平成22年12月 3日
日本原子力発電株式会社

**敦賀発電所3,4号機
原子炉建屋背後斜面に係る耐震裕度向上対策について
(原子炉設置変更許可申請書の一部補正)**

添付資料 敦賀発電所3,4号機 原子炉建屋背後斜面に係る耐震裕度向上対策

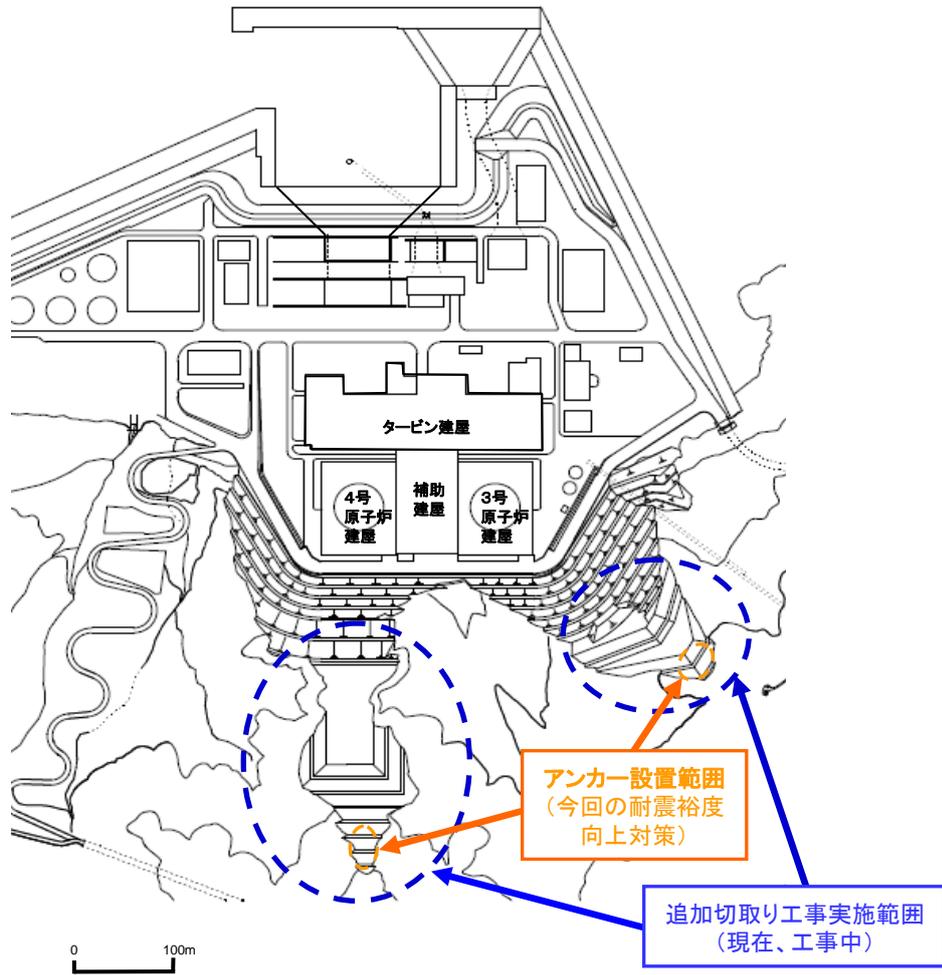
背後斜面のすべり安定性については、国による安全審査中ですが、審査の状況を踏まえて、追加切取りを実施している斜面の上部側斜面の安定性を更に向上させるため、当社としてアンカー工法による耐震裕度向上対策を追加で実施することとしましたのでお知らせします。

なお、今回の追加対策を実施することについて、原子炉設置変更許可申請書に係る補正書として、本日、経済産業大臣宛に提出しました。
